## 改善箇所説明図

### 基準不適合発生箇所

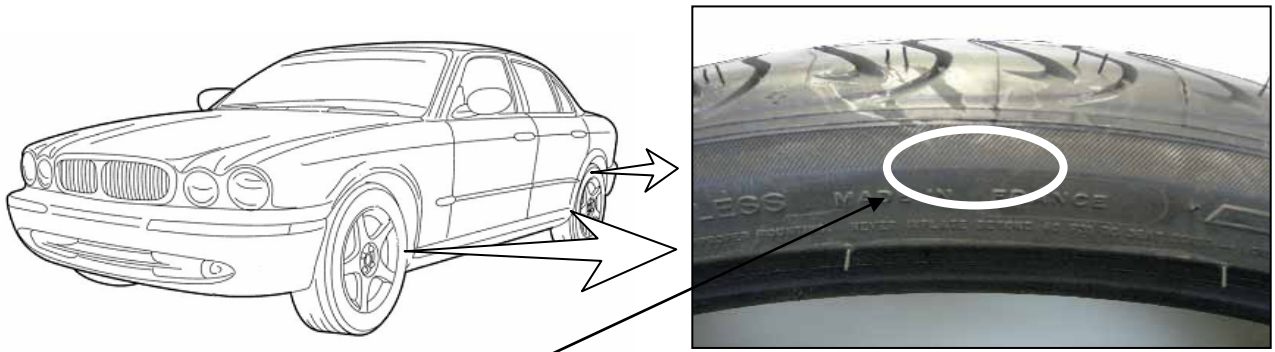
ミシュラン社製タイヤ255/35ZR20 97Y Extra Load Pilot Sportを装着した車両において、サイドウォール部の構造が不適切なため、走行中の衝撃等によりサイドウォールの一部が変形することがある。そのため、そのまま走行すると、サイドウォール部の構造部材が剥離して振動が発生し、最悪の場合、空気が抜けることがある。

全車両、装着タイヤを確認し、対象タイヤの場合は、代替品のタイヤと交換する。

タイヤ呼称がMichelin 255/35ZR20 97Y Extra Load Pilot Sportに限る。
